LuK Service Info

Part Nr. 231 0020 14 – 310/310mm TGU6

TB1049

Info: New design / Neues Design / Nouvelle conception / Nuevo diseño / Nuovo disegno / Nuovo segno

231 0020 14

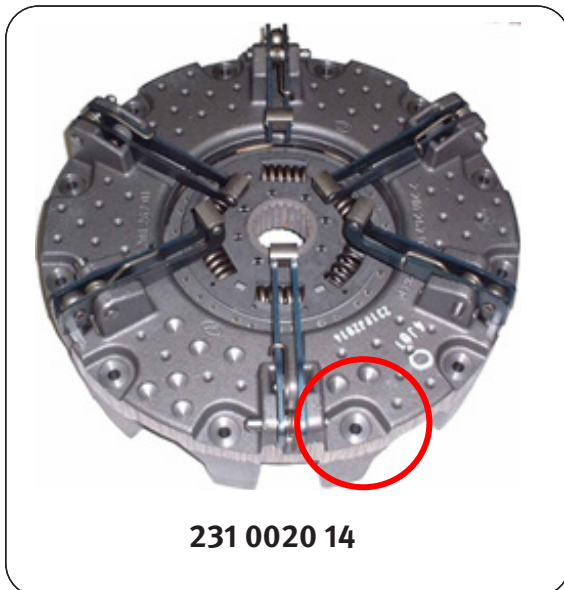
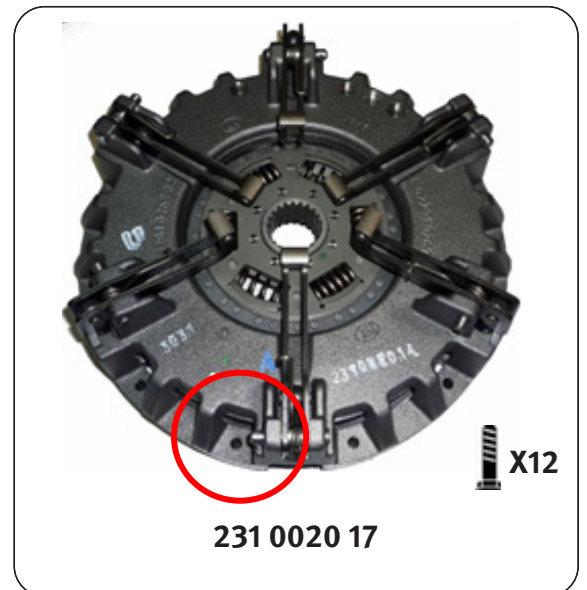
This new design utilises the latest clutch technology, using a vented housing for improved cooling and heat dispersal. Fully interchangeable with existing clutches with no modifications required to vehicle or flywheel. A new fixation bolt set 411 0195 10 12 x M8 x 1.25 x 65mm + Conical washer is supplied with new designs to accommodate the lower housing.
